Salmsteke Ontkiemt!

HOOGHEEMRAADSCHAP
DE STICHTSE
RIJNLANDEN

STERKE LEKDIJK

2 Advies Commissie m.e.r.

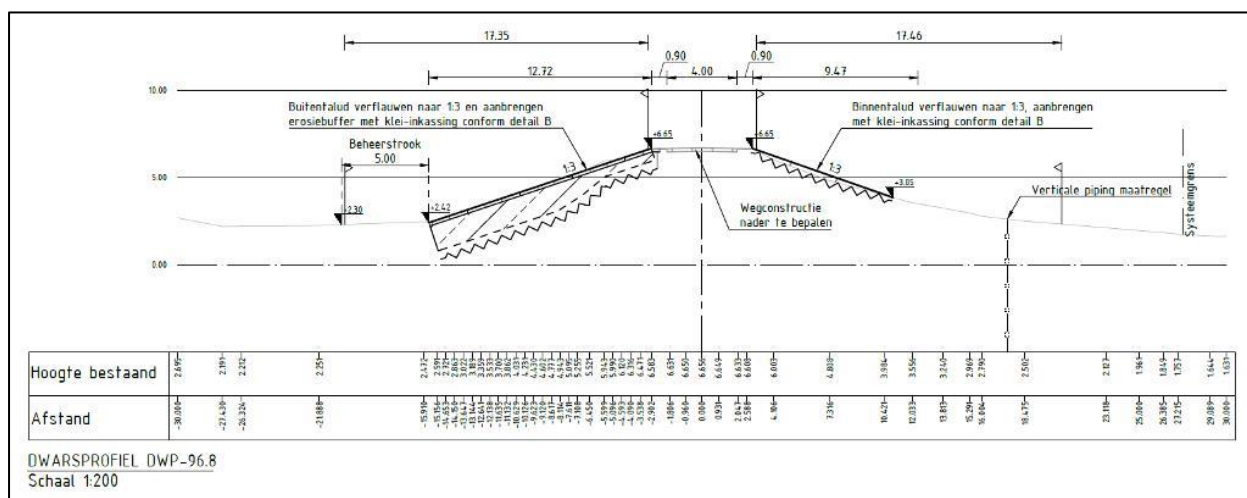
Het MER wekt de suggestie dat deze maatregelen nodig zijn vanwege de veiligheidsopgave, maar dit is niet voldoende onderbouwd. Het is daardoor onduidelijk in hoeverre de taludverflauwing en de beheerstroken zijn gerelateerd aan de veiligheidsopgave of voortkomen uit de wens van HDSR het beheer te vergemakkelijken. Een variant zonder deze maatregelen is in het MER niet onderzocht.

De taludverflauwing heeft een negatief effect op het landschap, de effecten van de beheerstroken op het landschap zijn in het MER niet beoordeeld. Vanwege de mogelijke negatieve effecten hiervan, vindt de Commissie het van belang voor de besluitvorming dat nut en noodzaak van deze maatregelen beter worden onderbouwd, of dat ook een variant zonder deze maatregelen wordt onderzocht.

- *ofwel een variant zonder beheerstroken en zonder binnendijkse taludverflauwing volwaardig te vergelijken met de andere varianten;*
- *ofwel een betere onderbouwing te leveren van nut en noodzaak van deze maatregelen, waarbij het voldoen aan de waterveiligheidsdoelen nadrukkelijk los wordt gezien van het beheer.*

Het belang van een binnentalud met een helling van 1:3 of flauwer is gedurende de planuitwerking in beeld gekomen en door het hoogheemraadschap uitvoerig beschouwd en afgewogen⁴. Het heeft geleid een standpunt dat als volgt kan worden samengevat: Een belangrijk onderdeel van de dijk is het talud (het steile gedeelte direct onder de kruin). Op dat talud is een goede erosiebestendigheid van groot

- Erosie van de grasbekleding wordt bepaald door verschillende factoren: de belasting (o.a. het overslagdebiet en de taludhelling) en de sterkte (o.a. sterkte van de graskleding en de ondergrond). Een 1:3 talud is niet gerealiseerd ter voorkoming van erosie van het binnentalud maar om afschuiven van het gehele binnentalud te voorkomen. Aan het einde van de planuitwerking bleek namelijk dat een 1:3-talud nodig was om te kunnen voldoen aan het faalmechanisme “*Afschuiven bekleding binnentalud*” (GABI), in combinatie met het gekozen toelaatbare golfoverslagdebiet, dat is aangehouden om een verhoging van de kruin te voorkomen. Daarnaast wordt met een taludhelling steiler dan 1:3 (naast afschuiven) ook niet voldaan aan de gestelde eisen voor erosie van de grasbekleding. Daarmee is het terugbrengen van een 1:3-talud dus onderdeel van de waterveiligheidsopgave.

- Het ontwerpprofiel met een 1:3-talud voldoet slechts nét aan de eisen met betrekking tot macrostabiliteit binnentalud (STBI) in een overslagsituatie. Oftewel, er is geen extra robuustheid aanwezig in de ontwerpberekeningen als gevolg van een 1:3-talud. Hiermee ontstaat de kans dat dit dijktraject binnen de komende vijftig jaar weer wordt afgekeurd en vóór die tijd opnieuw aangepakt dient te worden.

- Het oorspronkelijke binnentalud was na de vorige dijkversterking veelal 1:3, maar heeft door zetting op sommige plaatsen een wat holler dijkprofiel gekregen. Een herstellen van het oorspronkelijk 1:3-talud leidt niet tot een vergroting van het bestaande ruimtebeslag van het binnentalud; de ligging van de binnenteenlijn (waar de dijk ophoudt en het binnendijkse gebied begint) blijft onveranderd. Ook blijft het profiel gekenmerkt door een hol, getailleerd profiel met langzaam aflopend profiel richting achterland (zie *Figuur 1*).
